I. Результаты обследования:

1. Территории, прилегающей к зданию (участка)

Муниципальное бюджетное общеобразовательное учреждение г. Астрахани «Гимназия № 4»
414024, г. Астрахань, ул. Б. Хмельницкого, 16, корп. 1

к Акту обследования ОСИ к паспорту доступности ОСИ № 31-08 от 25 августа 2021 г

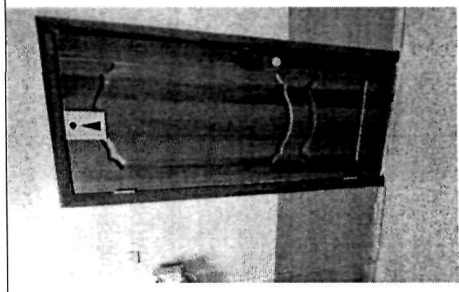
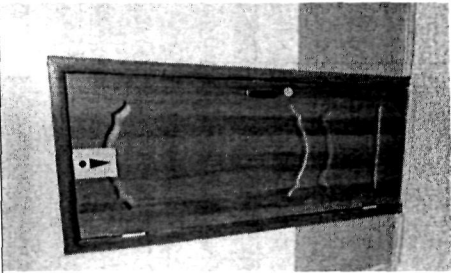
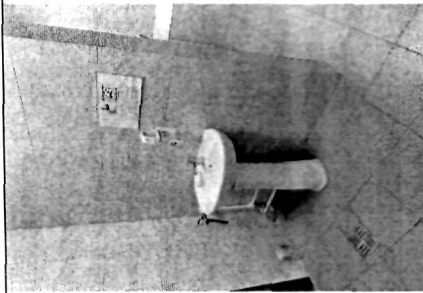
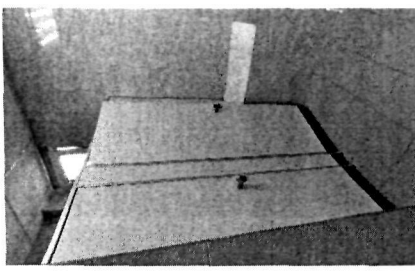
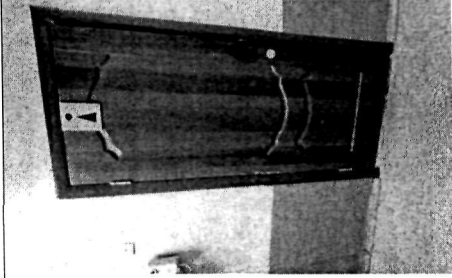
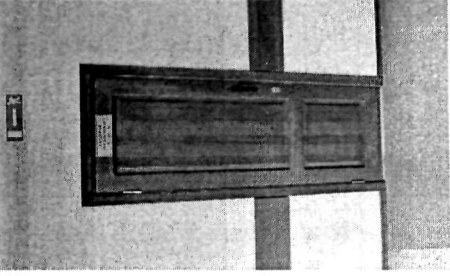
N п/п	Наименование функционального планировочного элемента	Наличие элемента		Выявленные нарушения и замечания	Значимо для инвалида (категория)	Работы по адаптации объектов	Виды работ	
		есть/нет	N на плане					
5.1	Туалетная комната	есть		Отсутствует информирование рядом с дверью, со стороны ручки.	Все	Разместить информационную табличку для обозначения санузла на стене со стороны ручки двери, на высоте от 1,4 до 1,6 м и на расстоянии 0,3 м от центра информационного блока таблички до края дверного проема с учетом п. 6.2.1.5, 6.2.1.6 ГОСТ Р 51671-2020. Табличка должна быть контрастной, выполненной рельефно-графическим способом, продублирована шрифтом Брайля в соответствии с п. 6.2.1.16, 6.2.1.17, 6.4.1 – 6.4.5 ГОСТ Р 51671-2020. Расположение информационной таблички должно позволять инвалиду	Организованные мероприятия	
				 <p>Фото 5.1</p>

приближаться к ней на расстояние до 0,08 м, чему не должны мешать выступающие конструктивные и декоративные элементы стен, предметы мебели или распахивающаяся дверь (п. 6.5.9, 6.5.1, 6.5.2 СП 59.13330.2016, п.6.2.1.4 – 6.2.1.6, 6.2.1.16, 6.2.1.17, 6.4.1 – 6.4.5 ГОСТ Р 51671-2020).			
			Ширина дверного проема в свету 0.75 м	К, О-н	Обеспечить ширину входного дверного проема в свету не менее 0,9 м (п.6.1.5 СП 59.13330.2020).	Текущий ремонт	
			Порог 0,03 м	К, С-п, О-н	Обеспечить высоту порога входной двери не более 0,014м (п. 6.1.5 СП 59.13330.2020). До момента адаптации дверного проема оборудовать дверной проем мобильными пандусами. Например:	Индивидуальное решение с ТСР	
			 Фото 5.2

Капитальный ремонт	Все	
<p>Рекомендуется рассмотреть вопрос о переоборудовании санузлов таким образом, чтобы выделить пространство под универсальную туалетную кабину размером не менее, м: ширина - 2,2, глубина - 2,25, ширина двери - 0,9, дверь должна открываться наружу, в соответствии с требованиями доступности для людей с инвалидностью и маломобильных групп населения (п.6.3.3 СП 59.13330.2020). В кабине рядом с унитазом предусмотреть пространство не менее 0,75 м для размещения кресла-коляски, предусмотреть в туалетной кабине свободное пространство диаметром 1,4 м для разворота кресла-коляски (п.6.3.3 СП 59.13330.2020)..</p>	<p>Туалетные комнаты на первом этаже (правое крыло – мужской и женский санузел идентичны): размер 3,0 *2,1 м.</p> <p>Общие размеры мужской туалетной комнаты на первом этаже: 4х3 м. Размер туалетной кабинки: 0,91х1,3 м.</p>	 <p>Фото 5.3</p>  <p>Фото 5.4</p>  <p>Фото 5.5</p>

<p>Фото 5.6</p>	<p>Отсутствует кнопка вызова персонала для ситуационной помощи</p>	<p>Все</p>	<p>Установить кнопку вызова персонала для оказания ситуационной помощи на расстоянии 0,8 м от уровня пола. Тактильно-визуальный знак обозначения кнопки вызова персонала для оказания ситуационной помощи должен размещаться над кнопкой вызова. Высота расположения верхнего края таких указателей должна быть 1,3 м от уровня поверхности. (4.3.8.4 ГОСТ Р 52131-2019)</p>	<p>Текущий ремонт</p>
			 <p>Фото 5.1</p>	<p>Перед входом в санузел отсутствует тактильная мнемосхема.</p>	<p>С-п, С-ч</p>	<p>Для предвартительного изучения пространства доступного туалета в целях самостоятельного передвижения в доступном туалете без сопровождающего необходимо установить тактильную мнемосхему. Мнемосхема выполняется рельефным способом с применением системы Брайля. Высота установки 1,3 – 1,5 м на стене рядом с дверью со стороны дверной ручки. п. 6.3.6 СП 59.13330.2020, п. 8.16 СП 136.13330.2012</p>	<p>Организационные мероприятия</p>

Сушка для рук	Все	Для возможности использования всеми категориями инвалидов рекомендовано установить сушку на высоте 1,1 м. от уровня пола, в зоне доступной для инвалида - колясочника. (п. 6.3.1, 6.4.2 СП 59.13330.2020)	Организа- ционные мероприя- тия
5.2	Гардероб	есть	 <p>Фото 5.7</p>	Не предусмотрено специально выделенного места для людей, передвигающихся на креслах-колясках.	К	Установить крючки для одежды в зоне досягаемости, на высоте 1,0-1,2; обеспечить свободный доступ кресла-коляски к ним.	Текущий ремонт
			 <p>Фото 5.8</p>	Ширина дверного проёма 0,66 м.	К, О-н	Обеспечить ширину дверных проёмов 0,9 м (п.6.2.4 СП 59.13330.2020).	Текущий ремонт

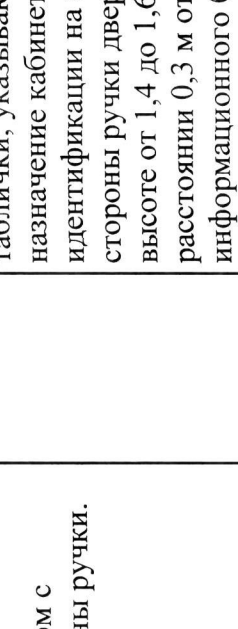
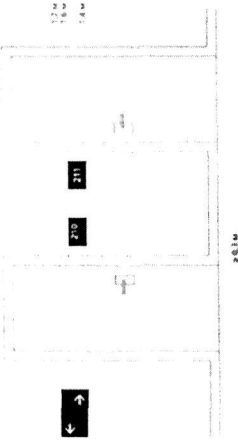
N п/п	Наименование функционального элемента	Наличие элемента		Выявленные нарушения и замечания	Значимо для инвалида (категория)	Работы по адаптации объектов	Виды работ
		есть/нет	N на плане				
6.1	Визуальные средства	есть					
6.1.1	Двери (входные)		 <p>Фото 6.1 (2.1)</p>	На входных дверях отсутствует знак, указывающий на доступность объекта.	К, Г, С	<p>Рекомендуется установить знак, указывающий на доступность объекта</p> 	Организа ционные мероприя тия
6.1.2	Пути эвакуации (в т.ч. зоны безопасности)	есть		Отсутствует знак «Выход для инвалидов в кресле - коляске»	К	<p>Знак «Выход для инвалидов на кресле-коляске» применяется, если не все выходы на объекте доступны для инвалидов. Размещается над дверями доступных выходов таким образом, чтобы знак был виден как при открытых, так и при закрытых дверях, на путях</p>	Организа ционные мероприя тия

<p>движения вместе с направляющей стрелкой для указания направления движения к доступному выходу. (п. 6.2.1.12 ГОСТ Р 51671-2020) Разработать регламент и провести мероприятия, обеспечивающие безопасность посетителей в соответствии с требованиями Федеральных законов N 123-ФЗ и N 384-ФЗ с обязательным учетом психофизиологических возможностей инвалидов различных категорий, их численности и места предполагаемого нахождения в учреждении. (п.6.2.19 СП 59.13330.2016).</p>	
					<p>Знаки «Эвакуационные пути для инвалидов» («Выход здесь») и «Эвакуационные пути для инвалидов» («Выход там») применяются, если не выходы для эвакуации на объекте доступны для инвалидов. Размещаются у дверей (или на дверях эвакуационных выходов). На путях движения применяются вместе с направляющей стрелкой для указания направления движения к эвакуационному выходу. Диапазон размещения</p>	<p>Организа ционные мероприя тия</p>

<p>К</p>		
				<p>Отсутствует знак «Эвакуационные пути для инвалидов» («Выход там»)</p>

— от 1,7 до 2,2 м (п. 6.2.1.13 ГОСТ Р 51671-2020)				
6.2	Акустические средства	есть									Организа ционные мероприя тия
6.3	Тактильные средства	есть			На верхней или боковой, внешней по отношению к маршру поверхности перил не оборудованы тактильные обозначения этажей, а также предупредительные тактильные полосы об окончании перил.		С-п, С-ч	Привести в соответствие.

6.3.1	Двери (вход на территорию)	есть		 Фото 6.2(3.7)							
6.3.2	Пути движения			 Фото 6.3(3.3)	Отсутствует информирование рядом с дверью, со стороны ручки.		С-п	Разместить информационные таблички, указывающие назначение кабинета для идентификации на стене со стороны ручки двери, на высоте от 1,4 до 1,6 м и на расстоянии 0,3 м от центра информационного блока таблички до края дверного проема с учетом п. 6.2.1.5, 6.2.1.6 ГОСТ Р 51671-2020. Табличка должна быть контрастной, выполненной рельефно-графическим способом, продублирована	Текущий ремонт

<p>шрифтом Брайля в соответствии с п. 6.2.1.16, 6.2.1.17, 6.4.1 – 6.4.5 ГОСТ Р 51671-2020. Расположение информационной таблички должно позволять инвалиду приближаться к ней на расстояние до 0,08 м, чему не должны мешать выступающие конструктивные и декоративные элементы стен, предметы мебели или распахивающаяся дверь (п. 6.5.9, 6.5.1, 6.5.2 СП 59.13330.2020, п.6.2.1.4 – 6.2.1.6, 6.2.1.16, 6.2.1.17, 6.4.1 – 6.4.5 ГОСТ Р 51671-2020).</p> 	<p>Организационные мероприятия</p>
	<p>ОБЩИЕ требования к зоне</p>					<p>Все</p>	<p>Установить указатели направления движения к ближайшему доступному элементу: - возле недоступных входов в здание; - возле недоступных санитарно- бытовых помещений; - у выходов и лестниц не являющихся путями эвакуации</p>
